Opinia Nr 006584

2 Wyników przeprowadzonych oględzin - ekspertyzy urządzeń grzewczo-kominowych

Opinia Nr 006583

w budynku przy ul. Stowianista nr 1/3 w Wałbrzychu
dotycząca urządzeń grzewczo-kominowych używanych przez TBOH - Podgórze

Opis 06584

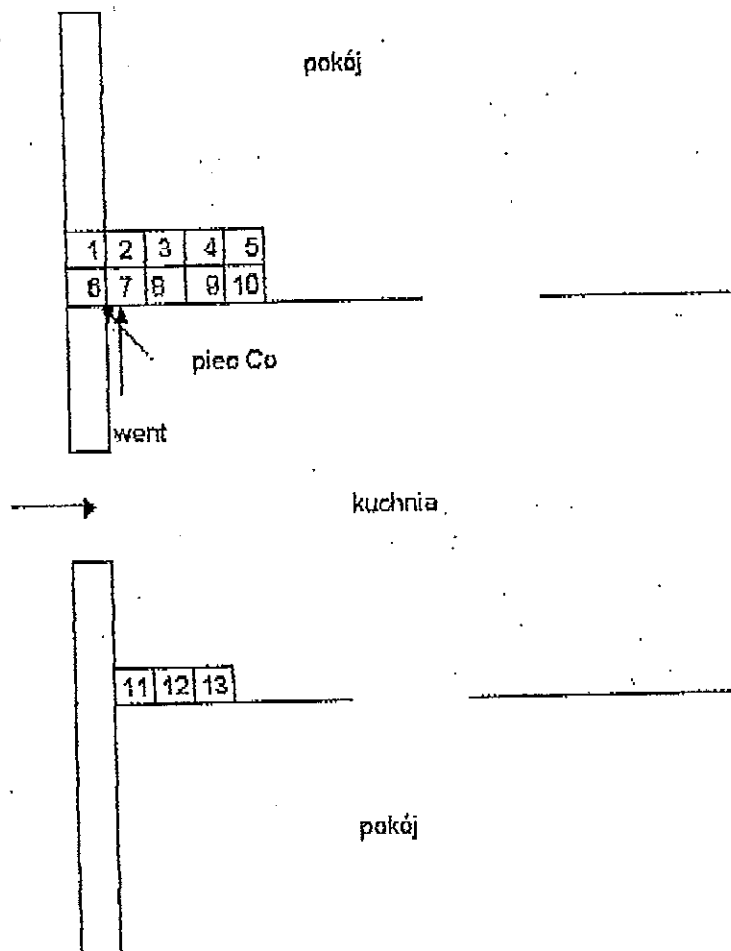
Трес со на рачно стаје може бит
 раскрасен до преломки мн 6.
 Неуспешна изградња 1811. и преломки мн 4
 Неуспешна изградња изградња 1819. може бит
 према мн 6. објект јест под оцапа -
 изградња 1819.

Opinia 06583

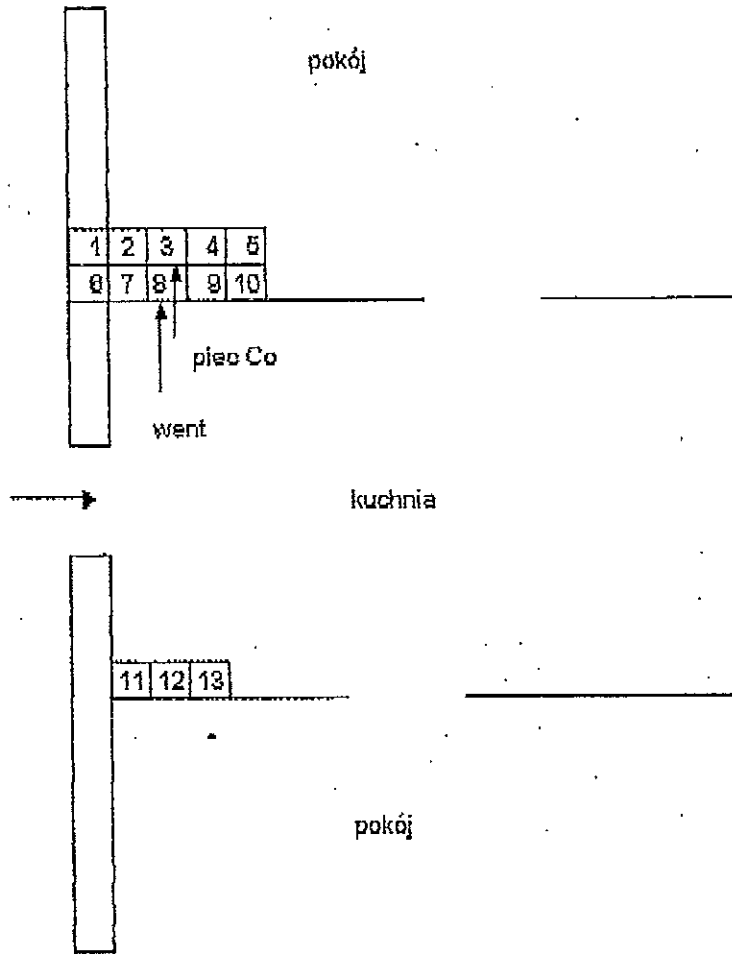
Piec CO na paliwo stałe może być
podłączony do przewodu nr 3. przez
przełot nr 8.
Niewłaściwa wykonana kuchnia i stn. w przewodzie
nr 8. Wykonać dół 15cm poniżej kratki.
Niewłaściwa wykonana wentylacja wg projektu.
Przełot nr 3 obecnie jest pod dach - wykonac
górny wyłot.

Inne uwagi: Porozowne pieca CO przez przełot nr 8 do
przewodu nr 3 wykonac drewna uwna stalową typ
Bedrams o grubości ścianki 2mm.
